**Windkomfortgutachten Kool Kiel:  
Stellungnahme zu nachträglichen Planänderungen**

**Windkomfortgutachten Kool Kiel:  
2. Stellungnahme zu nachträglichen Planänderungen**

## Windkomfortgutachten zum Bauvorhaben „Kool Kiel – Baufelder W1, W8 und Wulf“

Abbildung 14: Verortung der festgelegten Beurteilungspunkte.

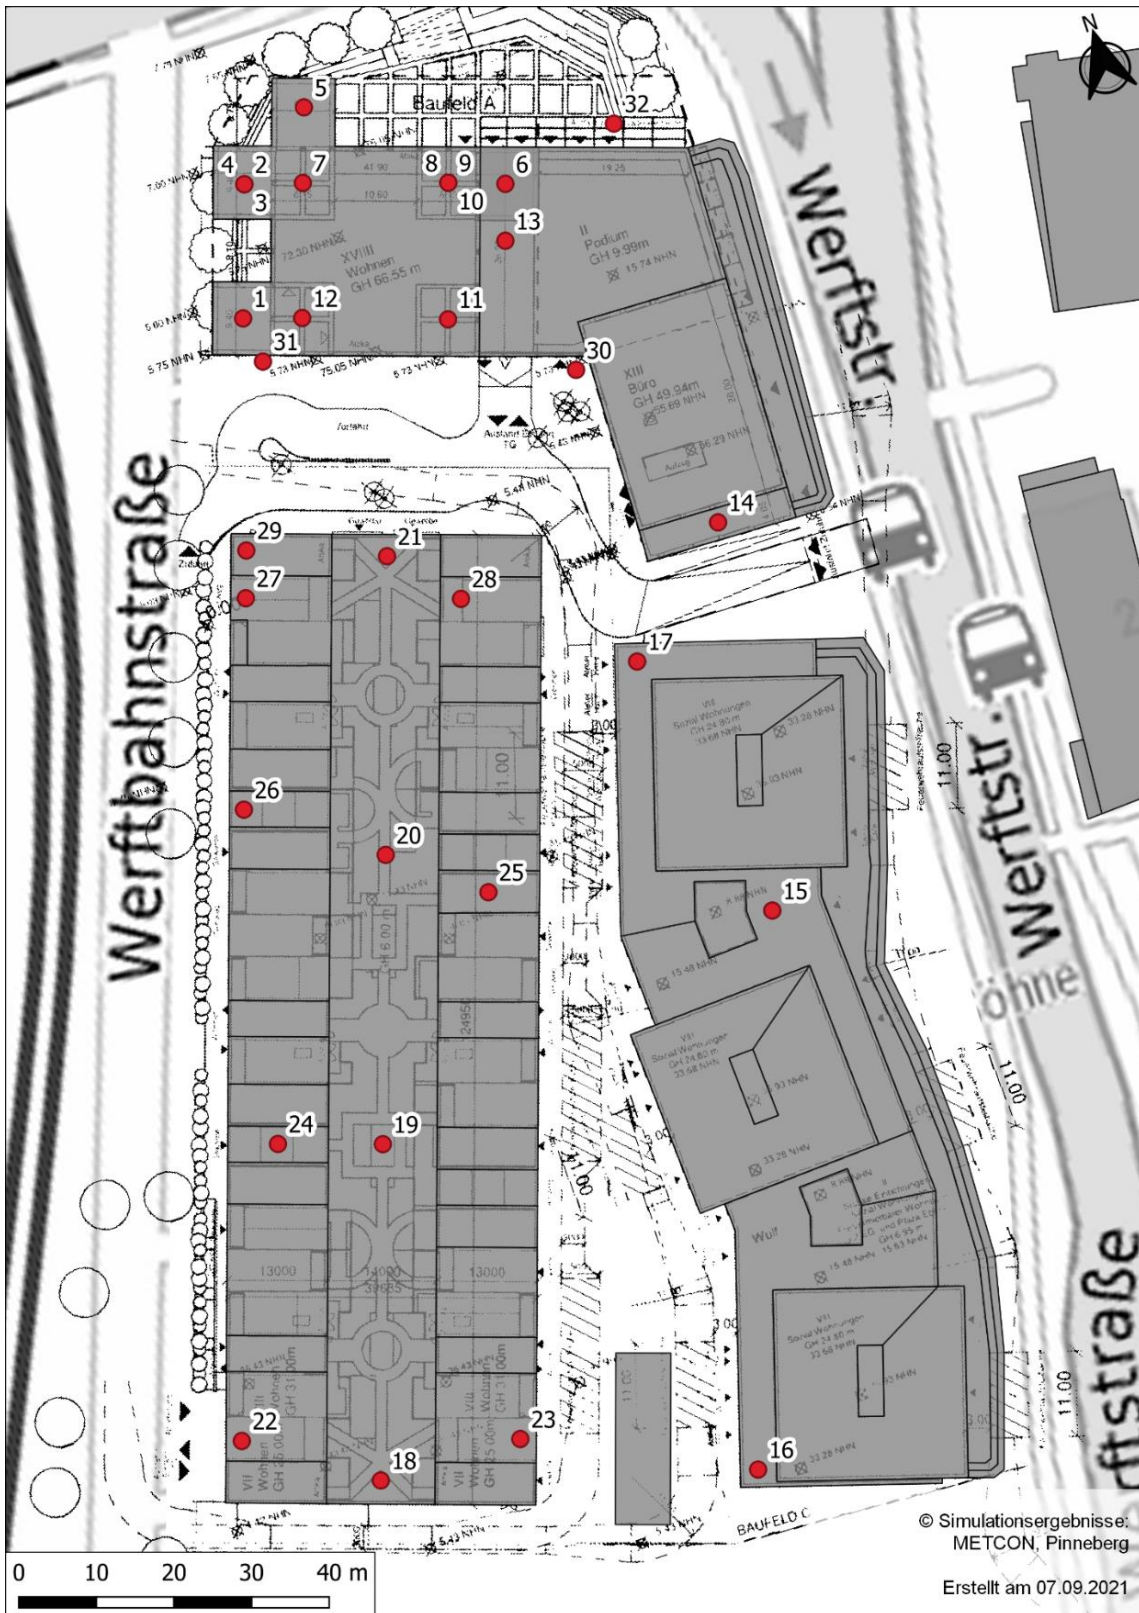
Die Bewertungspunkte mit den größten Höhen waren bei „W1 Housing“ die Punkte 4 und 10 mit 62 m bzw. 56 m ü. Gr. (vgl. Gutachten S. 29 und 38). Für diese Punkte waren die Windkomfortklassen D („ungeeignet“) bzw. A („geeignet“) bestimmt worden. Die Klasse D ist bereits die schlechteste Beurteilungsstufe nach VDI 3787 Blatt 4. Insofern wäre eine mögliche

Verschlechterung aufgrund der Höhenänderung egal. Wir erwarten hier zwar tendenziell eine leichte Verbesserung, jedoch halten wir eine Besserung bis zur nächsten Beurteilungsstufe C („mäßig geeignet“) für eher unwahrscheinlich.

Am Hochhaus „W1 Office“ lag der höchste Beurteilungspunkt (ID 14) auf der Büroterrasse in 27 m Höhe. Als Windkomfortklasse wurde A („geeignet“) bestimmt. Hier erwarten wir aufgrund des Höhenzuwachses von gut 5 m nur sehr geringe Auswirkungen auf die Windverhältnisse auf der rund 30 m tiefer liegenden Terrasse.

Insgesamt schätzen wir die Höhenänderungen beider Hochhäuser so ein, dass die Auswirkungen an den nächstgelegenen Beurteilungspunkten vernachlässigbar gering sind oder zumindest keine Verbesserung / Verschlechterung der Windkomfortsituation um mindestens eine Beurteilungsstufe hervorrufen werden. Insofern halten wir eine Neuberechnung und Aktualisierung des Windkomfortgutachtens vom 0.10.2021 für nicht notwendig.
